# Plan PM-27 \_ Ind2 : Huisserie métal - Pose pour isolation thermique par l'extérieur (ITE)

Gamme résidence et métalforce

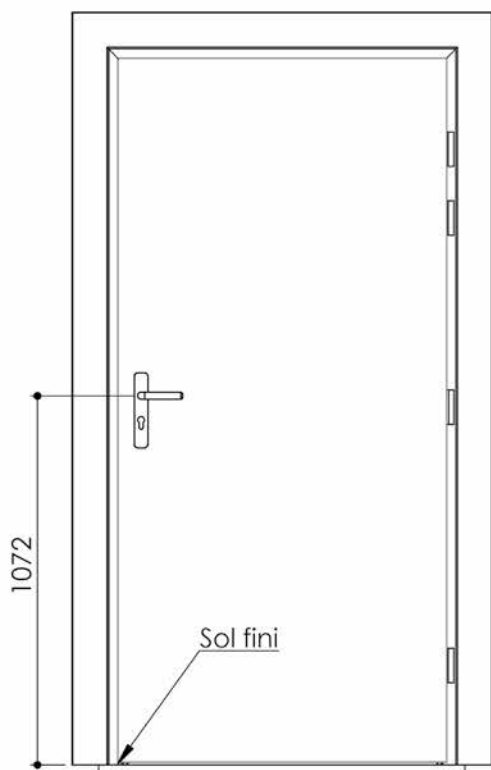
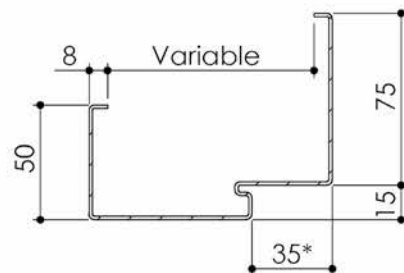
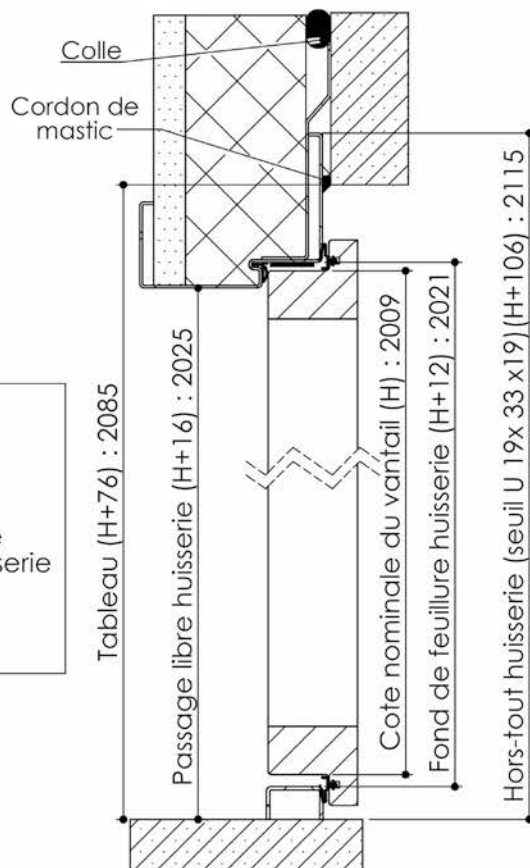
\*la cote passe à 33 du fait de la suppression du joint iso en version Residence 40 CR3
